# 改善箇所説明図

## 改善措置の内容

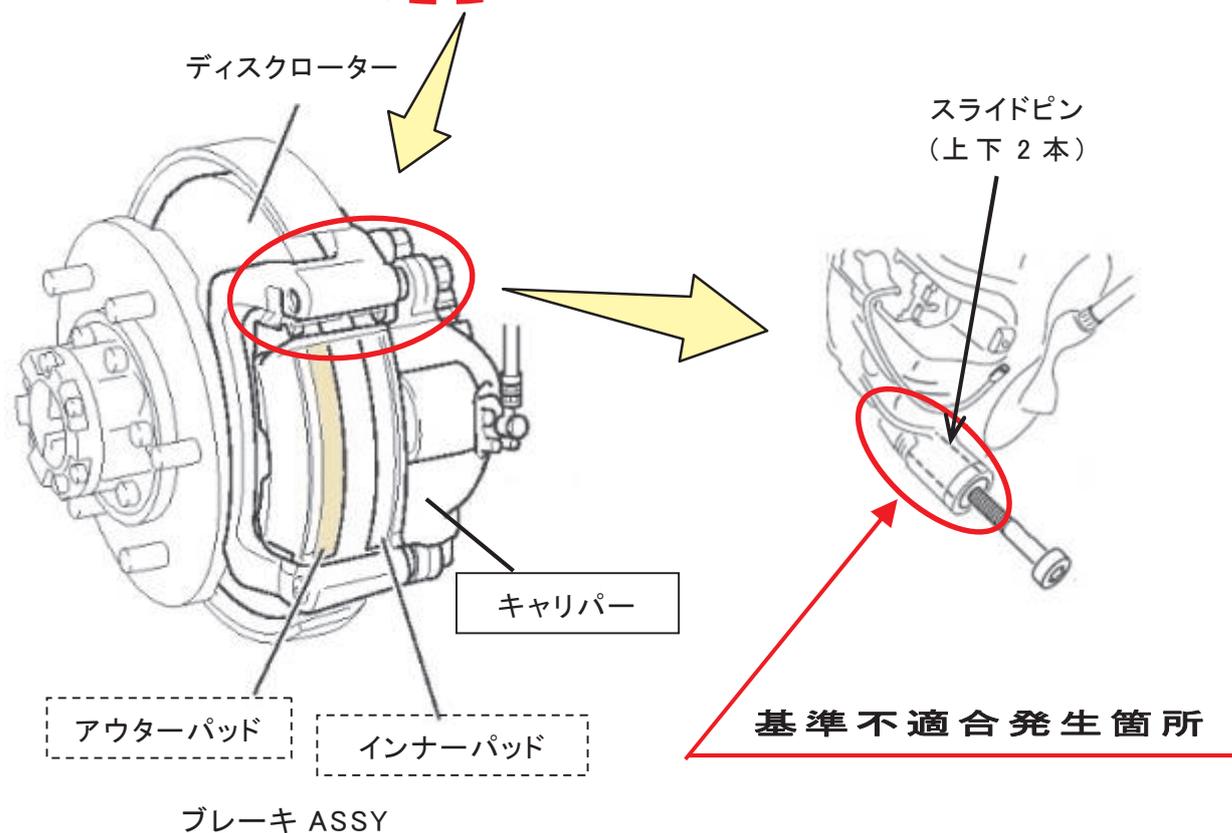
小型トラックにおいて、前輪用ブレーキキャリパーのスライドピンにグリスが塗布されていないものがある。そのため、そのままの状態で使用を続けると、ブレーキ操作後にアウターパッドが戻りきらなくなって著しく摩耗し、最悪の場合、アウターパッドが脱落するおそれがある。

全車両、前輪用ブレーキキャリパーのスライドピンのグリス塗布状況を点検し、グリスが塗布されていない場合には、キャリパーを交換するとともにパッド摩耗量の測定を行い、アウターパッドに著しい摩耗が認められた場合はパッドも交換する。

注 :  は交換する部品を示す。

はアウターパッドに著しい摩耗が認められた場合に交換する部品を示す。
